Acuerdo 978 Por el cual se aprueba la incorporación del cambio en los límites de generación y absorción de potencia reactiva de la unidad CT1 de la planta de generación Flores 1 y las respectivas curvas de carga

Acuerdo Número:	Fecha de expedición:	Fecha de entrada en vigencia:
N° 978	08 Junio 2017	13 Junio 2017

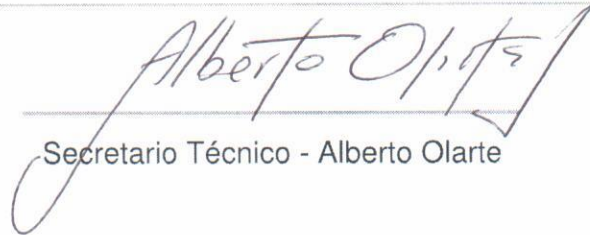
- 2 Que como resultado de la realización de las pruebas de potencia reactiva de la unidad CT1 de la planta de generación Flores 1, se encontraron diferencias en los límites de generación y absorción de potencia reactiva, haciéndose necesario solicitar el cambio de los parámetros de la curva de cargabilidad.

- 3 Que siguiendo el procedimiento para solicitar el cambio de parámetros técnicos de las plantas de generación del Acuerdo 497 de 2010, ZONA FRANCA CELSIA S.A. E.S.P. solicitó al CND mediante comunicación con número de radicado XM 201744007288-3 del 11 de abril de 2017 el cambio de los límites de generación y absorción de potencia reactiva de la unidad CT1 de la planta de generación Flores 1 y las respectivas curvas

Unidad	Parámetro a Modificar	Valor Anterior	Valor Nuevo
FLORES 1 Unidad CT1	Cap Gen reactivos (Mvar) en 48 MW	70	93
	Cap Abs reactivos (Mvar) en 48 MW	-54	-47
	Cap Gen reactivos (Mvar) en 81 MW	70	81
	Cap Abs reactivos (Mvar) en 81 MW	-54	-36
	Cap Gen reactivos (Mvar) en 114 MW	70	61
	Cap Abs reactivos (Mvar) en 114 MW	-54	-24
